改善箇所説明図

改善前	改善後
 クランプ (逆方向)	 クランプ (正規方向)

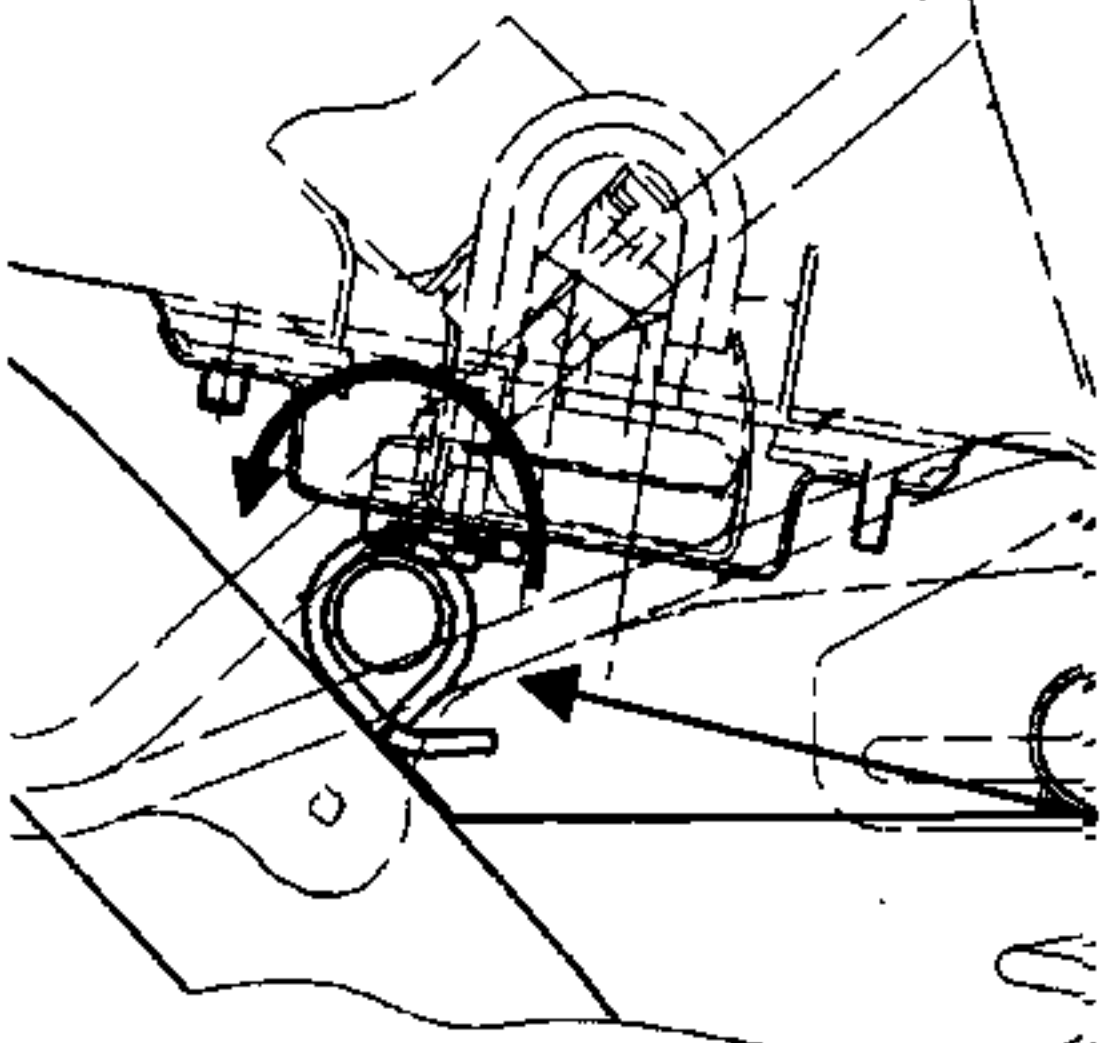
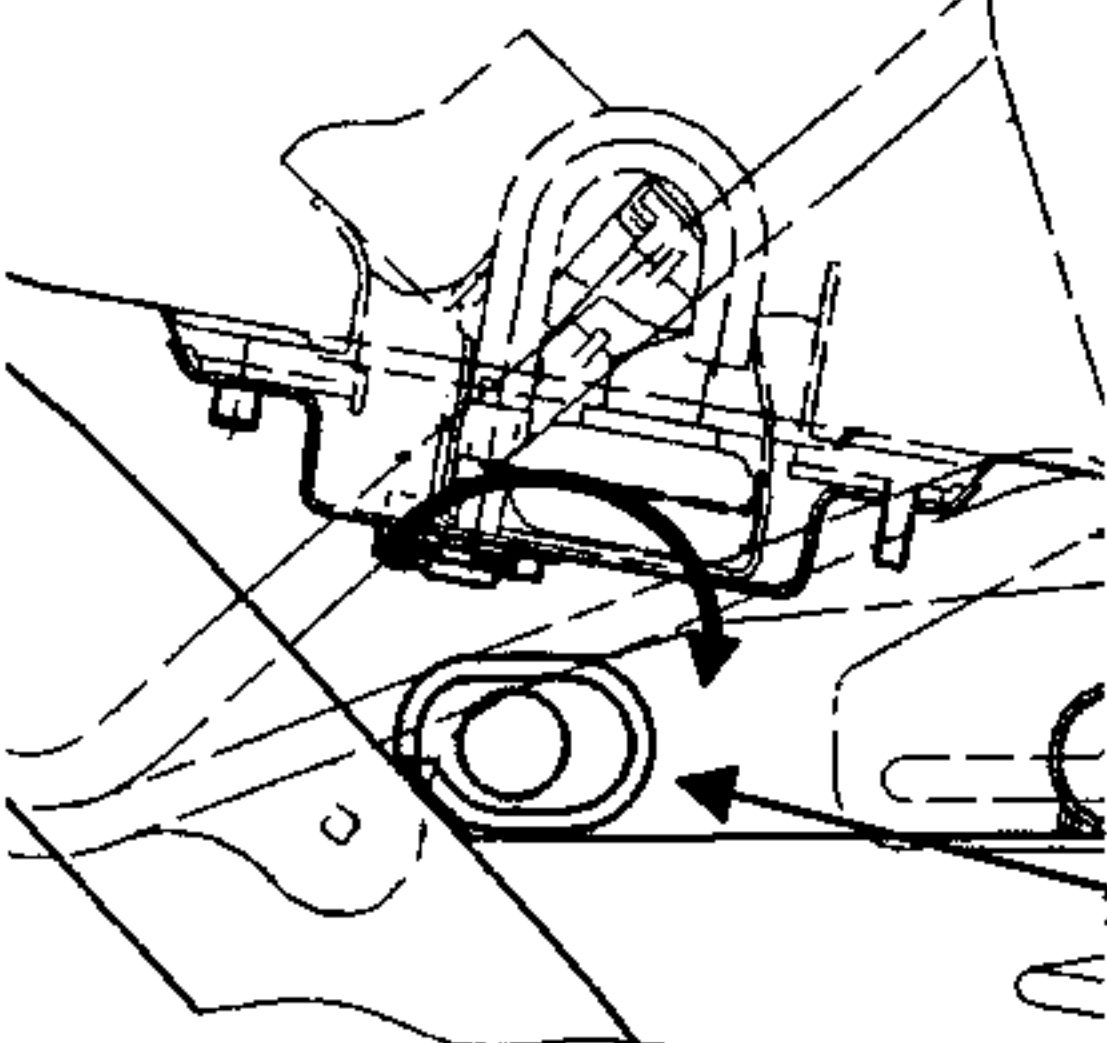
燃料タンク下側で車体に電気配線を固定するクランプの曲げ方向が逆なため、燃料ポンプの電気配線端子とクランプが干渉しているものがあり、そのまま使用を続けると、当該電気端子の被覆が擦れて損傷すると短絡して、燃料・点火系ヒューズが切れ、原動機が突然停止するおそれがある。

全車両、燃料ポンプの電気配線端子を点検し、クランプを正規方向に曲げて電気配線を固定するとともに、当該配線の被覆が損傷しているものは燃料ポンプを新品と交換する。
